# 島根原子力発電所 2号炉 津波による損傷の防止

## 指摘6「漂流物衝突荷重の設定方針」

(コメント回答)

令和2年11月  
中国電力株式会社

対象漂流物

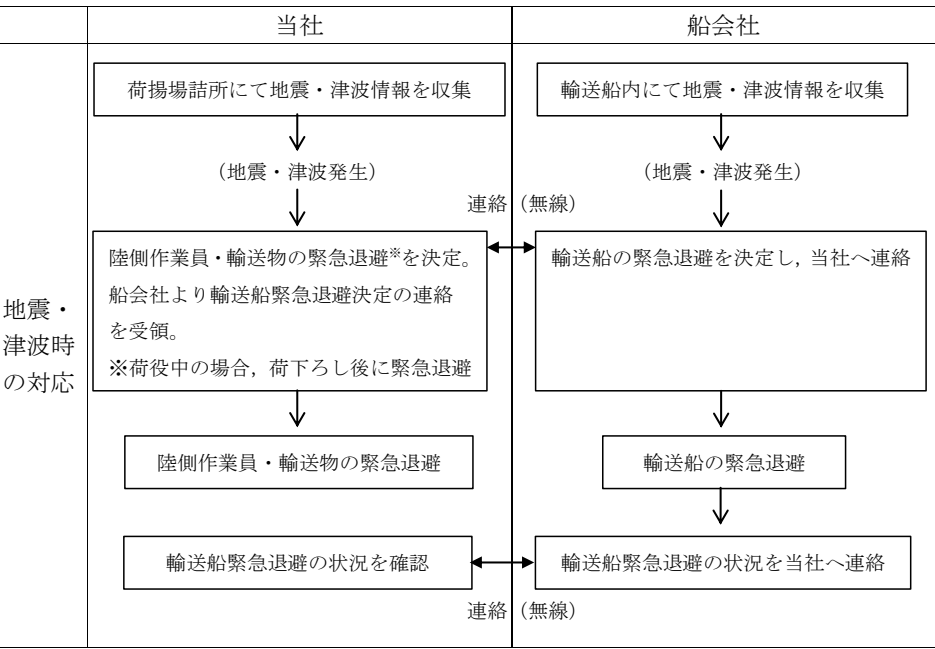
○発電所沿岸で操業する漁船の操業エリアについて、具体的な調査方法及び調査プロセスを示し、津波防護施設に対する漂流物の選定に係る調査結果の信頼性のある根拠を説明すること。特に、イカ釣り漁の漁船について、操業又は航行により施設護岸から約500m 以内に入ることが否定できる根拠を説明すること。その上で、それが否定できない場合は、外海に面する津波防護施設に対する漂流物として、イカ釣り漁の漁船等を考慮した設計方針を検討し、説明すること。

○漂流物衝突荷重の対象漂流物について、防波壁から500m 以内の初期位置である船舶の衝突が大きな衝突荷重を発生させることを踏まえ、当該範囲を重点化して保守的な選定方針を説明すること。特に、輪谷湾内に面する津波防護施設に対する漂流物について、防波壁から500mの範囲にある漁船の調査結果を踏まえ、現状で選定しているカナギ漁の漁船ではなく、かご漁の漁船等を選定した上で、それを考慮した防護壁の設計方針を検討し、説明すること。

津波防護施設	対象漂流物	
	日本海東縁	海域活断層
輪谷湾内に面する津波防護施設	キャスク取扱収納庫 <sup>※1</sup> 及び漁船 <sup>※2</sup> (総トン数3トン)	作業船 (総トン数10トン) 及び漁船 <sup>※2</sup> (総トン数3トン)
外海に面する津波防護施設	漁船 <sup>※3</sup> (総トン数10トン)	作業船 (総トン数10トン) 及び漁船 <sup>※3</sup> (総トン数10トン)

※2 輪谷湾内で操業する漁船 (総トン数0.7トン) であるが、輪谷湾に面する津波防護施設から500m以内にかご漁船 (総トン数3トン) の操業エリアがあることを踏まえ設定。

※3 施設護岸から500m以内で操業する漁船 (総トン数3トン) であるが、施設護岸から500m付近にイカ釣り漁船 (総トン数10トン) の操業エリアがあることを踏まえ設定。なお、発電所沖合で操業するイカ釣り漁船 (総トン数19トン) については、最大高潮時海岸線から10海里(約18km) 以内における操業が禁止されていることから、施設護岸から500m付近のイカ釣り漁の操業エリアでは航行及び操業することはない。
